О безопасности
медицинских изделий

Изделие/Торговое наименование:	ARTIS icono biplane, ARTIS icono floor, ARTIS pheno	EU-SRN	DE-MF-000006122
Номер модели:	11327600, 11327700, 10849000	Эл. почта	advancedtherapies-fsca.team@siemens-healthineers.com
		Дата	Февраль 2022 г.
		Идентификатор корректирующей о действия	AX003/22/S, AX004/22/S

Информация для клиентов о корректирующих действиях по обеспечению безопасности на местах эксплуатации

Тема: Обновление программного обеспечения систем ARTIS с версией ПО VE20 до VE21

Рисунок 1: Положение С-дуги в особом случае

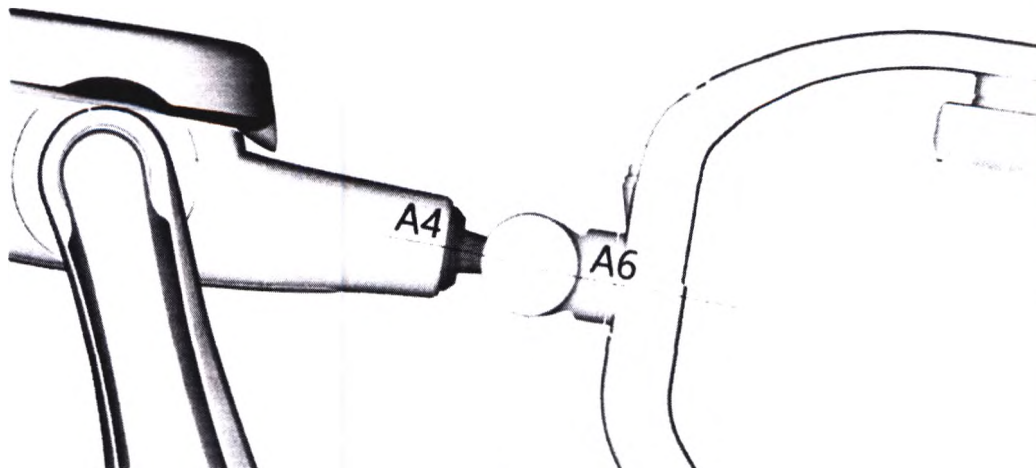
В особых, клинически нетипичных положениях штатива ARTIS pheno (см. рисунок 1) робот может перейти в так называемое особое положение, при котором движение может быть остановлено и заблокировано.

При возникновении этой проблемы все перемещения штатива блокируются и могут быть восстановлены только инженером по техническому обслуживанию. В зависимости от статуса вмешательства, ограниченно функциональности может быть недостаточно для продолжения лечения по плану. Это может привести к ситуации, когда необходимо отменить клиническое лечение или продолжить лечение на альтернативной системе.

Проблема была выявлена в ходе эксплуатации только в сочетании с неоптимальной настройкой системы. Первопричиной блокировки перемещения штатива является проблема программного обеспечения.

Пожалуйста, рассмотрите необходимость внедрения аварийных процедур для управления ситуациями связанными с отказом вашей системы Artis, в соответствии с руководством пользователя.

Программное обеспечение будет обновлено.
